改善箇所説明図

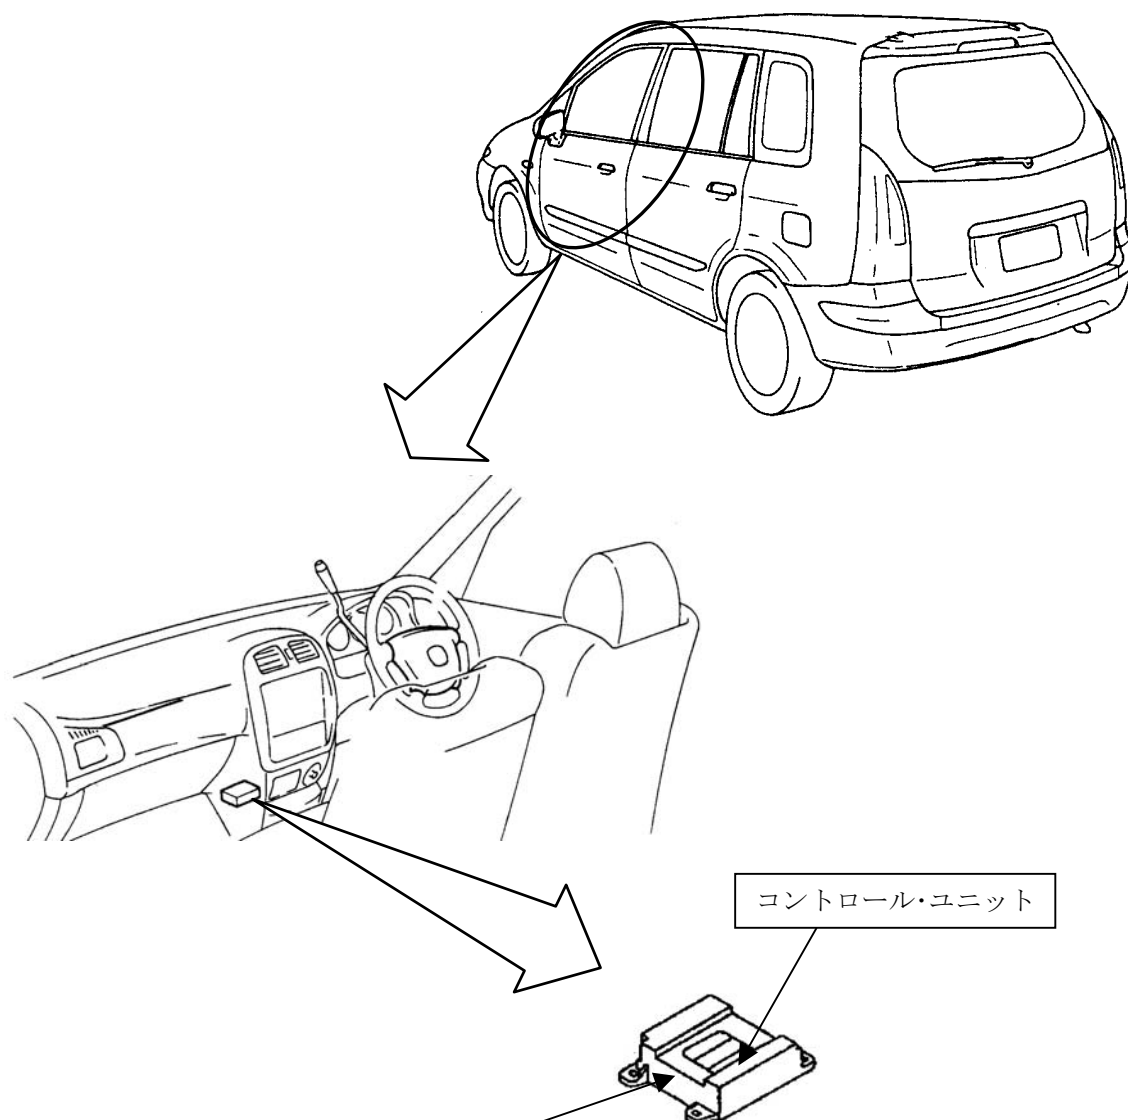
基準不適合発生箇所

エアバッグの作動を制御するコントロール・ユニットに内蔵されたCPUの樹脂部において、製造過程で異物が混入したこと及び不適切な成形材料を使用したため、混入した異物により成形材料が変質し、配線に亀裂が入るものがある。そのため、そのまま使用を続けると、CPU内部の配線が断線し、最悪の場合、突然エアバッグが展開するおそれがある。

改善の内容

全車両、当該コントロール・ユニットを良品と交換する。

識別：室内フューズボックスの蓋の裏に白色ペイントを塗付する。
